Vigtig sikkerhedsmeddelelse

MR-systemer med SW-versionerne R11.1 og R12.1
Fejl i MobiView-krydsreferencejustering

Figur 1. Krydsreferencelinjen for det aksiale billede (venstre) er på den forkerte placering på det MobiView-genererede billede (midten). Den korrekte placering vises på det ikke-fusionerede sagittale kildebillede (højre).

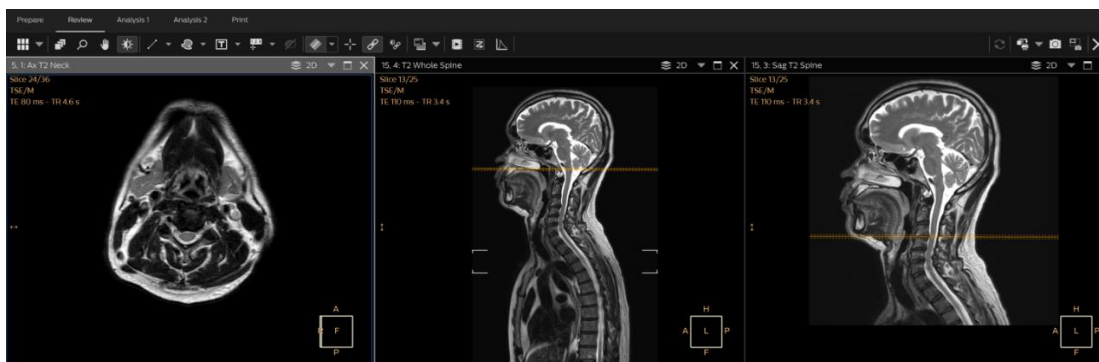
- A. Krydsreferencelinjen og/eller -boksen kan vises på et forkert sted, når den vises på et MobiView-genereret billede (se eksempler i figur 1 og 2).

- Multistationsscanninger, der kræver sammenføjning af 3 eller flere stationsbilleder, og
- Scanningsprotokol bruges, hvor stationer har forskellig voxelstørrelse eller synsfelt (dvs. voxelstørrelse eller synsfelt er tilpasset baseret på anatomi pr. station).

- Du kan fortsætte med at bruge dit/dine system(er) i overensstemmelse med den tilsigtede brug.
 - A. For at undgå det potentielle problem med en forkert krydsreferencelinje i MobiView-genererede billeder skal du bruge den samme voxelstørrelse og synsfelt på tværs af alle stationsscanninger.
 - B. Brug ikke krydsreferencelinjefunktionalitet i bokstilstand, alle udsnitstilstand eller 3D-tilstand. Brug krydsreferencelinjefunktionen i enkeltudsnitstilstand.
- Rundsend denne meddelelse til alle brugere af denne enhed, så de er opmærksomme på problemerne og de tilknyttede farer.
- Opbevar venligst denne vigtige sikkerhedsmeddelelse sammen med dit/dine system(er), indtil softwareopgraderingen er installeret. Sørg for, at meddelelsen er på et sted, hvor den sandsynligvis vil blive set.

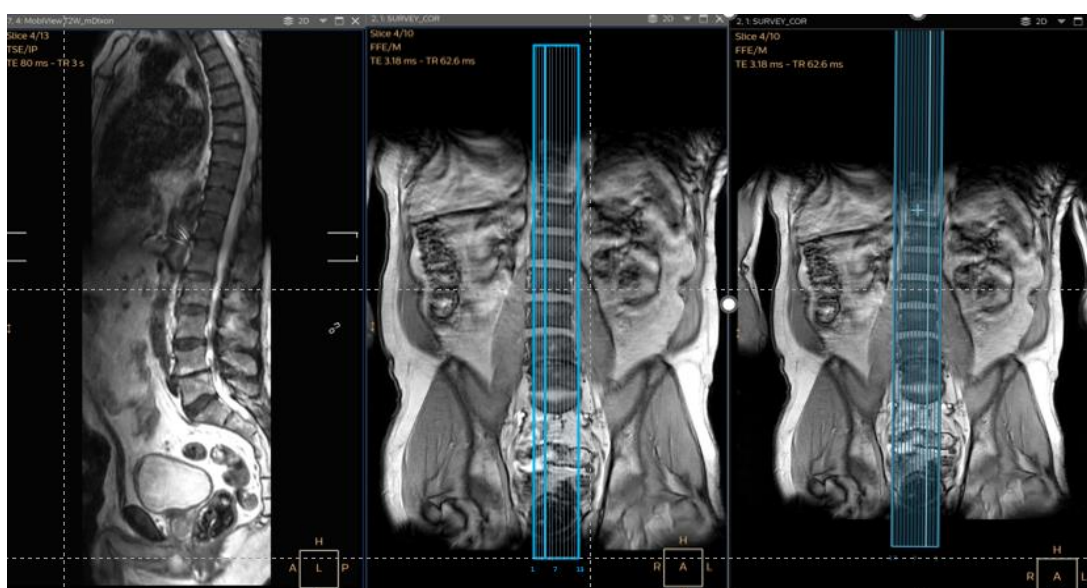
- B. Krydsreferenceboksen på et MobiView-genereret billede kan vises på et forkert sted, når den spejles på et andet billede (se eksempler i figur 3 og 4), hvis:
- MobiView-billederne er optaget med omvendt udsnitsscanningsrækkefølge (dvs. billedvisningsindstillinger er tilpasset), eller
 - krydsreferenceboksen vises for en MobiView-genereret flettet serie (aksiale stationer), eller
 - krydsreferenceboksen vises for multi-planar omformateringer genereret fra multi-stack-data.
